**島根原子力発電所**  
**新規制基準への適合性確認に係る**  
**保安規定変更認可申請（補正）について**  
**（第 17 条関連 体制の整備および第 2 編 コメント回答）**

**2024年 2月**  
**中国電力株式会社**

2023/3/28の審査会合における、新規制基準施行に伴う変更のうち火山影響等発生時の体制の整備および第2編に対する指摘事項について回答する。

緊急時対策所 居住性の確保

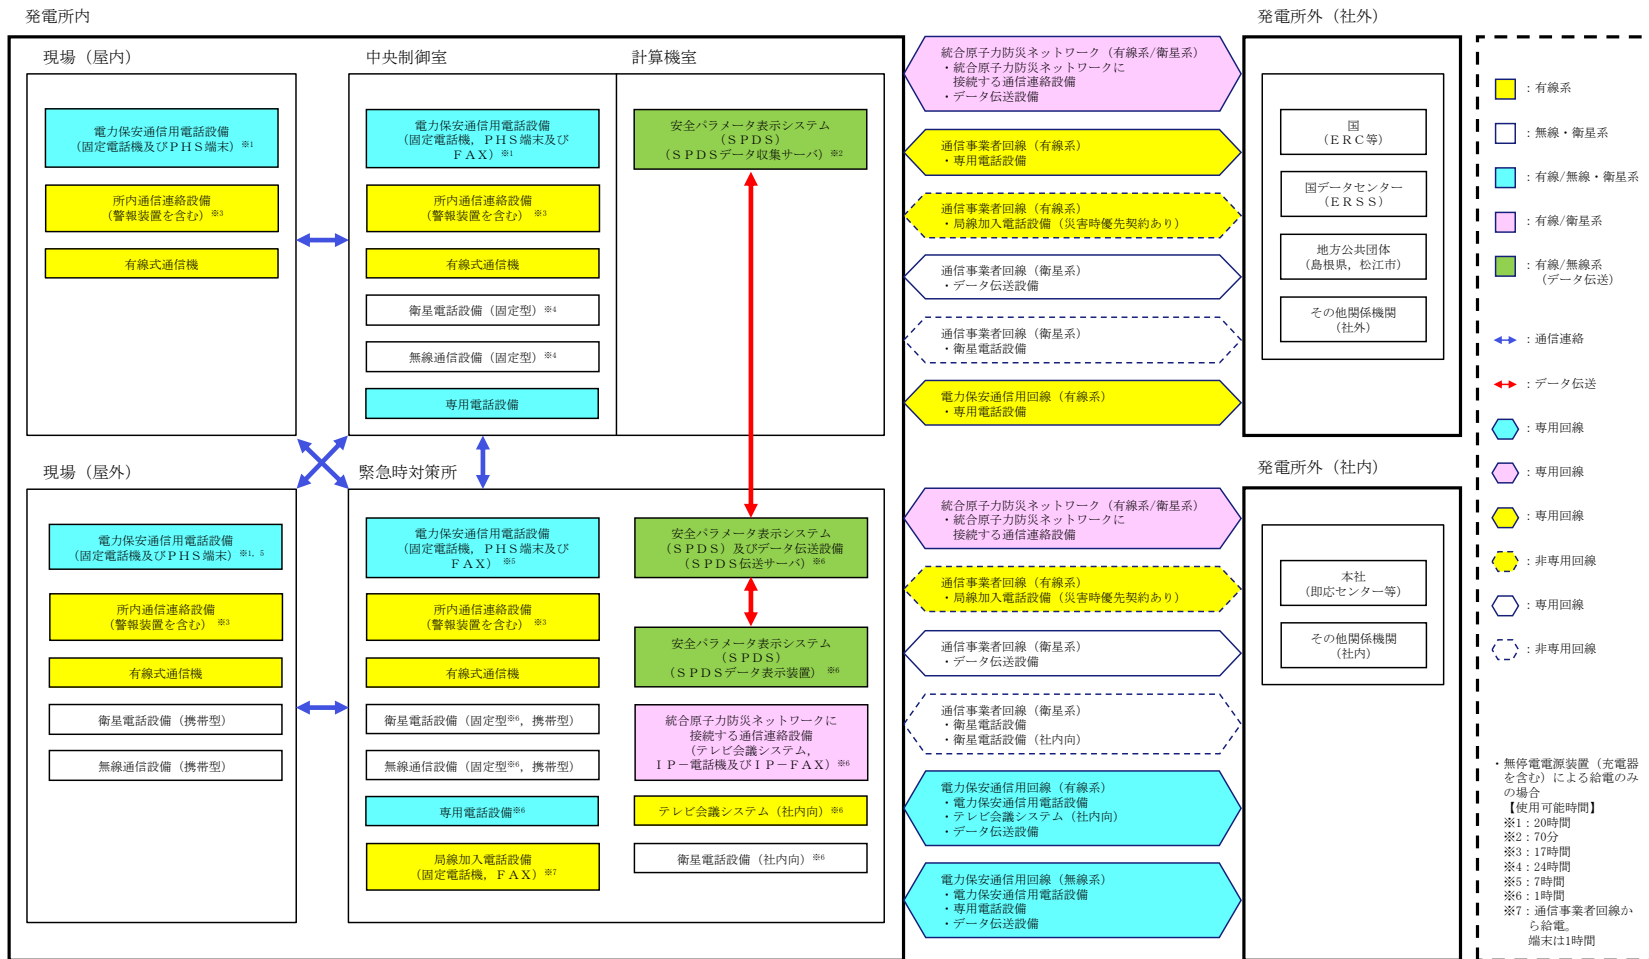
No	審査会合(3/28)指摘事項	回答	資料
1	火山影響等発生時の体制の整備について、実用炉則第83条第一号ロ(1)～(3)の対応について説明されているが、第四号の具体的な対応についても今後説明すること。	第四号の具体的な対応について、以下を説明する。 ・緊急時対策所の居住性の確保について、扉の開放及び仮設フィルタの設置の手順を整備する。 ・通信連絡設備の確保について、降下火砕物の影響を受けない複数の通信連絡設備の確保及び高圧発電機車を降灰に対して強度を有する建物（原子炉建物）内に移動し給電を行う手順を整備する。	スライド P.14～16
2	火山影響等発生時の体制の整備における炉心冷却等の対策について、あらためて保安規定の審査の中で説明が必要な項目を整理し、当該対策の有効性を説明すること。	火山影響等発生時の体制の整備における炉心冷却等の対策について、保安規定の審査の中で説明が必要な項目を以下のとおり説明する。 ■実用炉則第83条第一号ロ(1) ・非常用ディーゼル発電機の機能維持するために降灰開始までに改良型フィルタを取り付けたフィルタコンテナの接続が可能であること。 ■実用炉則第83条第一号ロ(2)、(3) ・全交流動力電源が喪失した場合に、水源をサプレッションチェンバから復水貯蔵タンクに切り替えただけで、高圧原子炉代替注水系又は原子炉隔離時冷却系による炉心冷却が可能であること。 ・降下火砕物に対して復水貯蔵タンクが構造健全性を有すること。	スライド P.4～22

火山影響等発生時における発電用原子炉施設の保全のための活動を行うために、緊急時対策所の居住性を確保する手順等を整備する。

- 緊急時対策所には、緊急対策所空気浄化送風機および緊急時対策所空気浄化フィルタユニットが設置されているが、降灰時にはフィルタの閉塞が懸念されるため送風機は使用しないこととし、緊急時対策所扉の開放により居住性を確保する。
- 緊急時対策所扉の開放時には、自然換気により居住性を確保するため降下火砕物が多量に流入することは考えにくいですが、念のため、緊急時対策所扉（2箇所）に仮設フィルタを設置する。
